# BULLETIN

## Renault, Citroen, Peugeot Alle modeller med tromlebremser

**Dårlig bremsevirkning for drifts- og  
parkeringsbremse.**

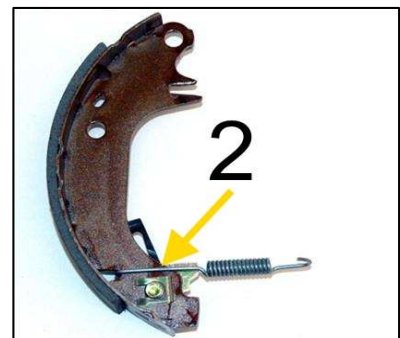
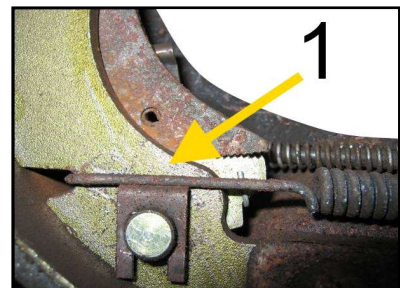
**Funktionsfejl i den automatiske  
justeringsmekanisme på baghjulenes  
tromlebremser.**

Hvis en af ovennævnte fejl forekommer på en af disse modeller, kan årsagen være en lodret monteret låseklemme på bremsebakken (billede 1).

Den nederste bremsebakkefjeder trykker på låseklemmen og hindrer dermed justeringselementets bevægelse. Det kan også forekomme, at fortandingen kammer over ved justeringsproceduren, og at den dermed beskadiges. I så fald skal låseklemmens placering korrigeres.

Når låseklemmen sidder vandret (billede 2) kan bremsebakkefjederen bevæge sig frit, således at også justeringsmekanismen fungerer korrekt.
